RENESAS TECHNICAL UPDATE

製品分類	MPU & MCU	発行番号	TN-16C-A233A/J	Rev.	第1版
題名	R32C/153 グループ ユーザーズマニュアル ハードウェア編の誤記訂正		情報分類	技術情報	
適用製品	R32C/153 グループ	対象ロット等	関連資料	R32C/153 グループ ユーザーズマニュアル ハードウェア編 Rev.1.10 (RJJ09B0537-0110)

R32C/153 グループ ユーザーズマニュアル ハードウェア編 Rev.1.10において誤記がありましたので、以下のとおり訂正いたします。

図7.1 クロック発生回路のブロック図

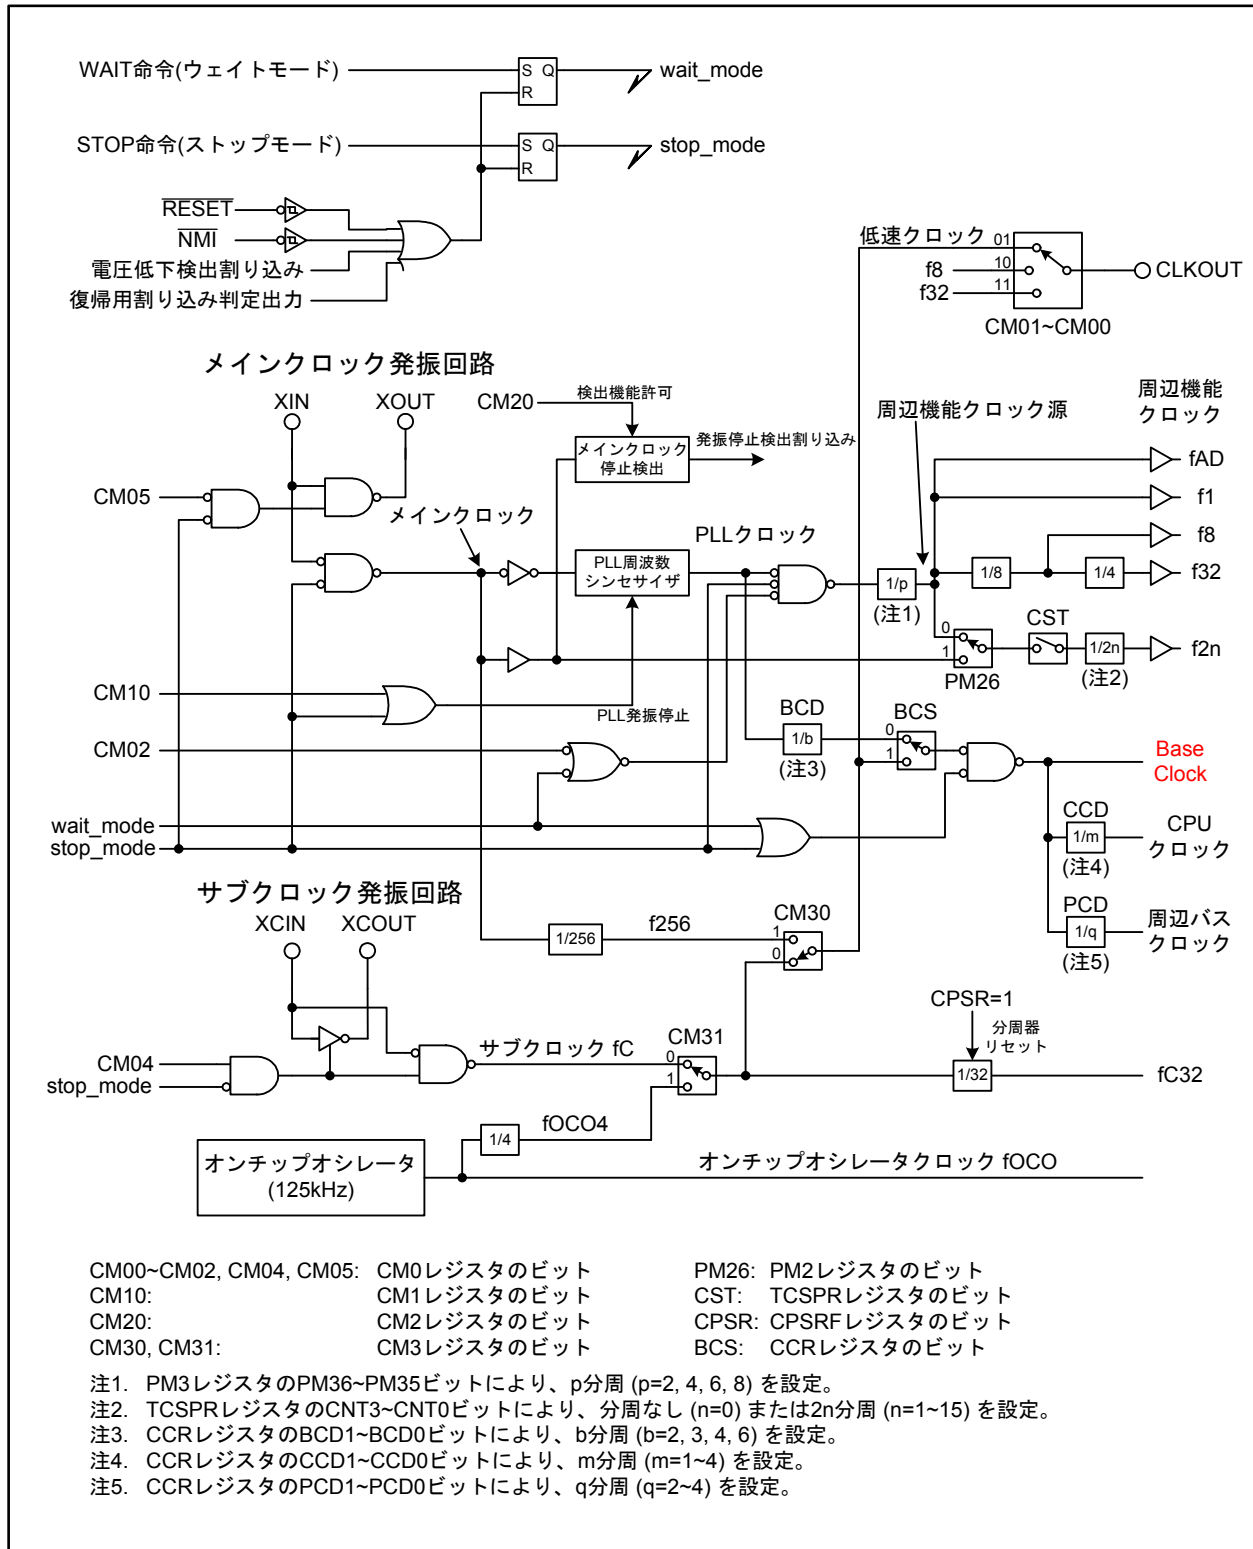
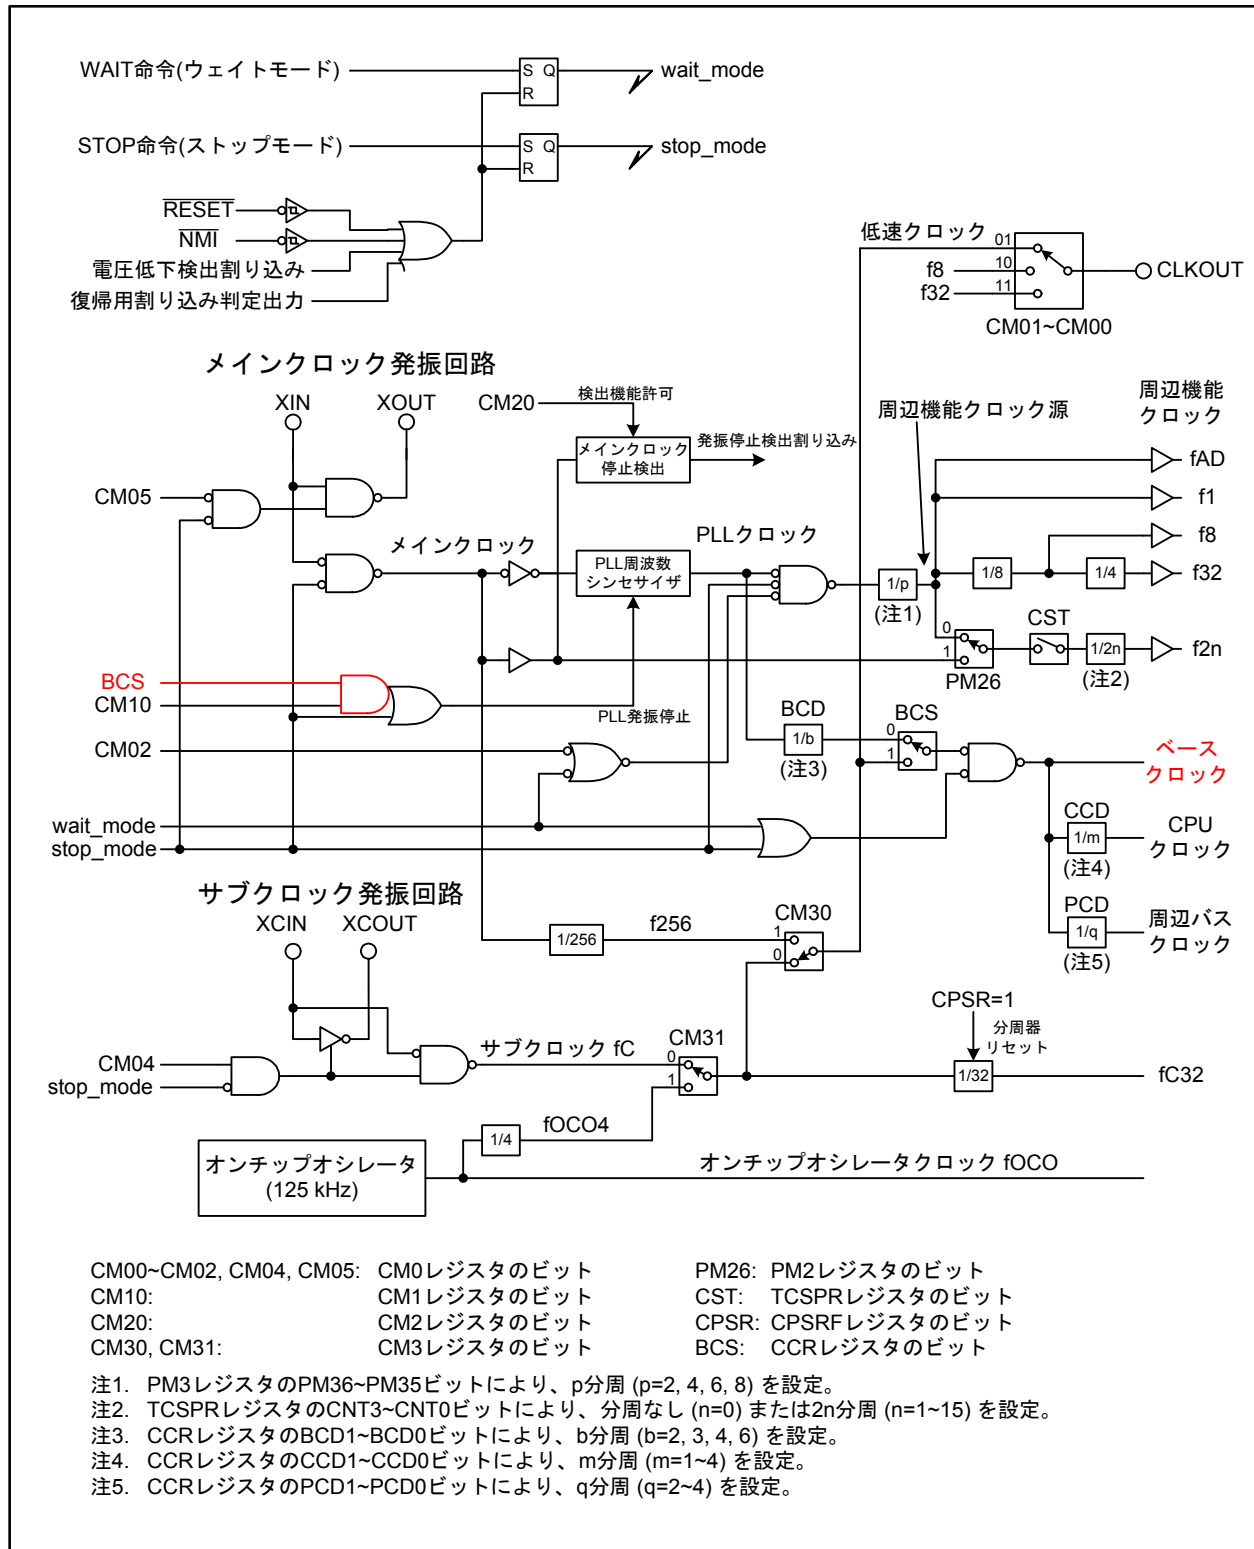
•Page 119 of 647

図7.1を以下のとおり訂正いたします。

図20.1 CRC演算回路のブロック図

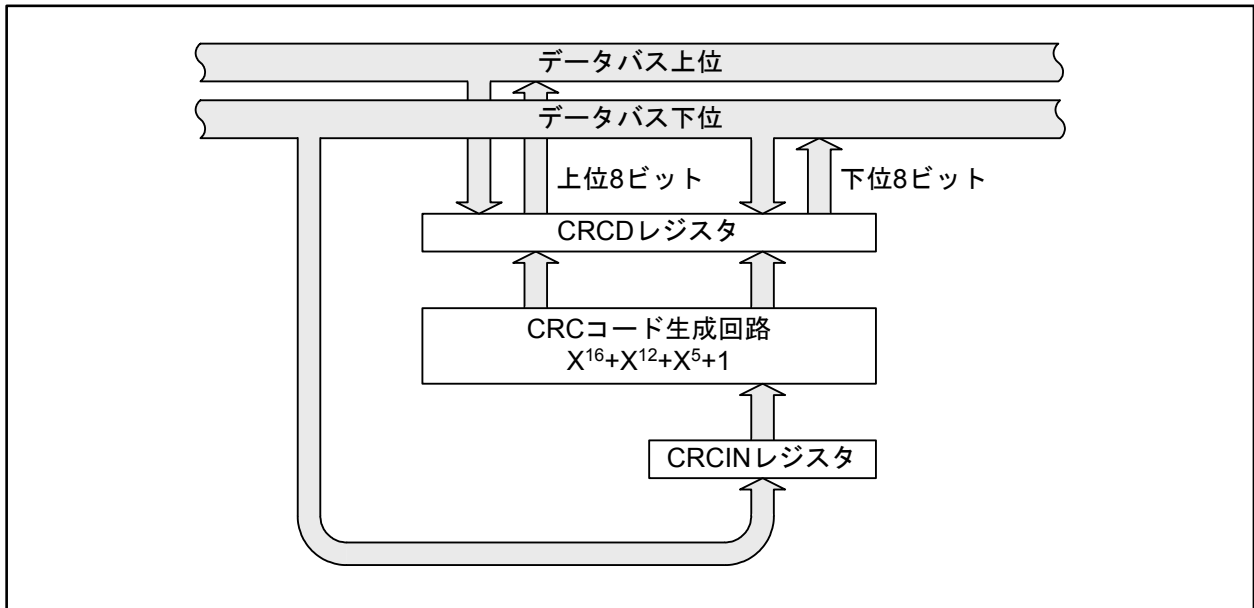
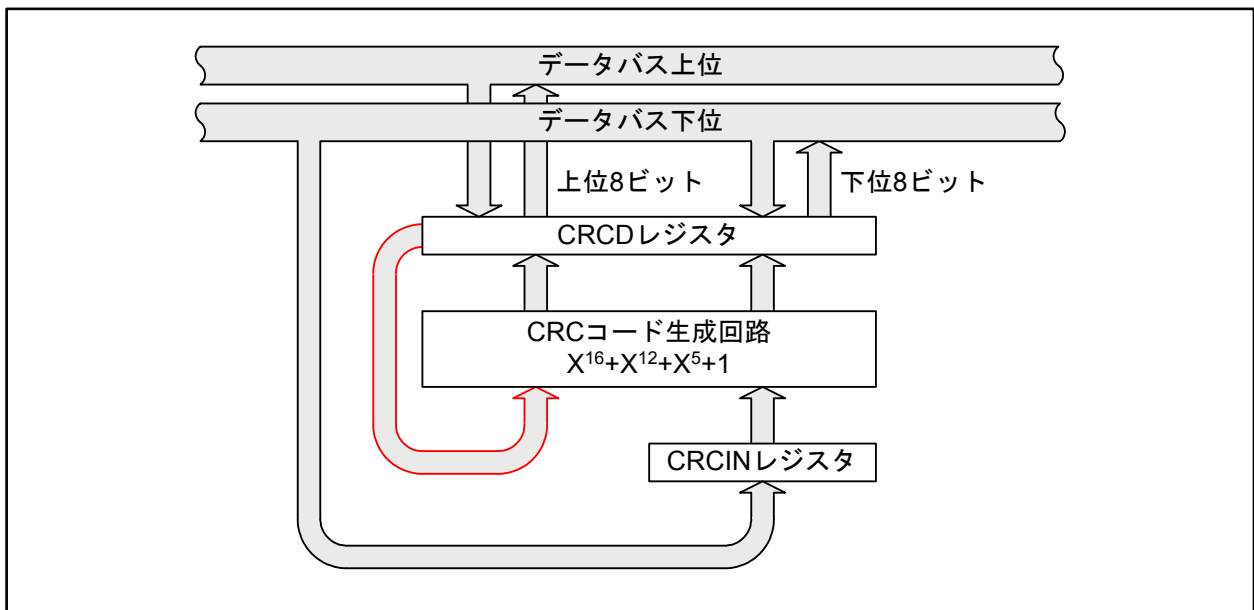
•Page 334 of 647

図20.1を以下のとおり訂正いたします。

図25.34 CAN動作モード間の遷移 (i=0~3)

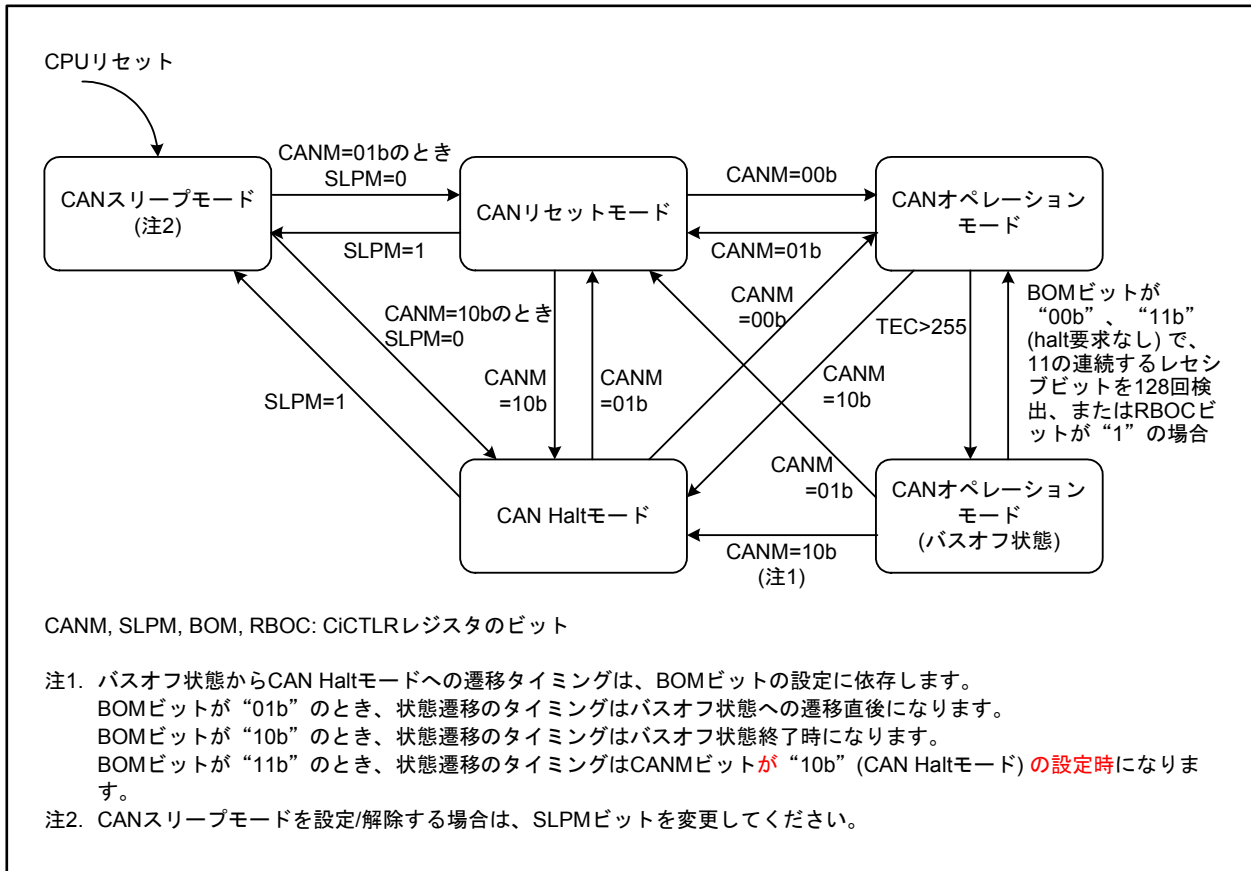
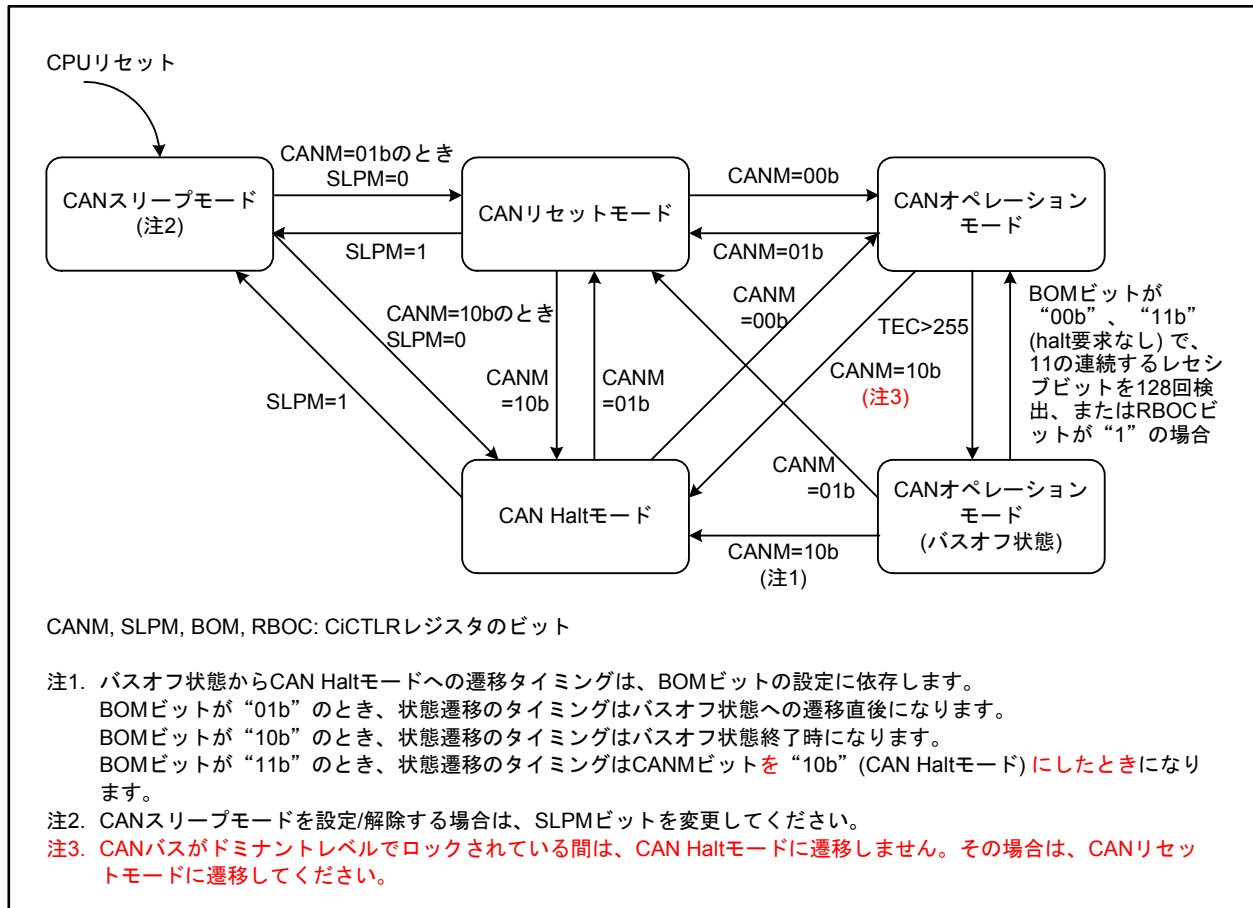
•Page 498 of 647

図25.34 に以下のとおり注3を追加いたします(TN-16C-A229A/J 参照)。

図26.1 入出力端子ブロック図(代表例) (i=0~15、j=0~7)

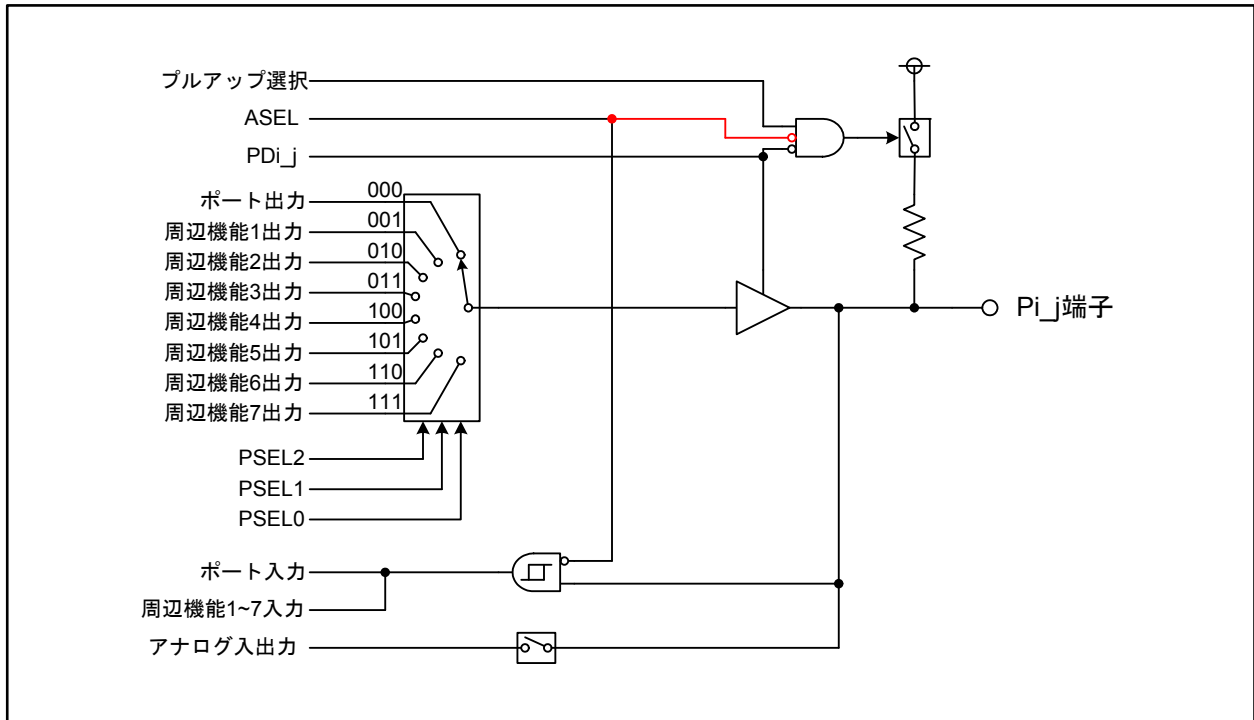
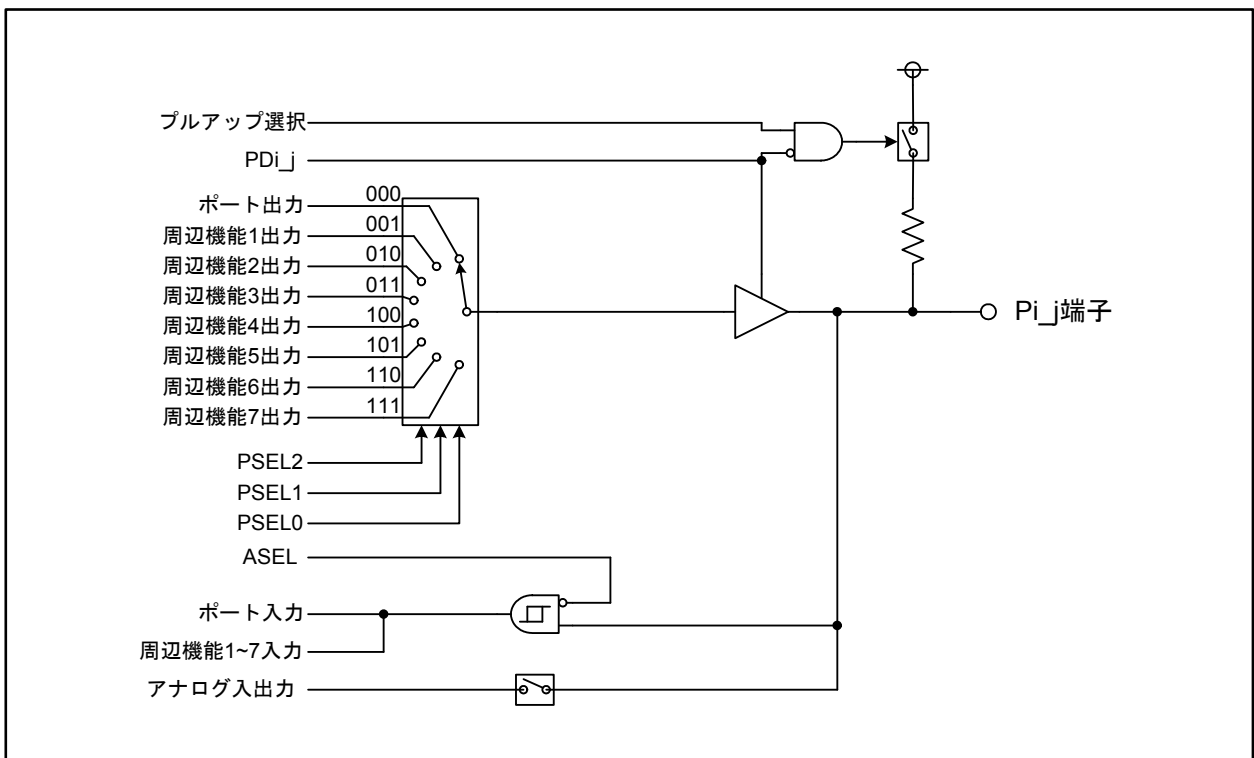
•Page 516 of 647

図26.1を以下のとおり訂正いたします(TN-16C-A199A/J 参照)。
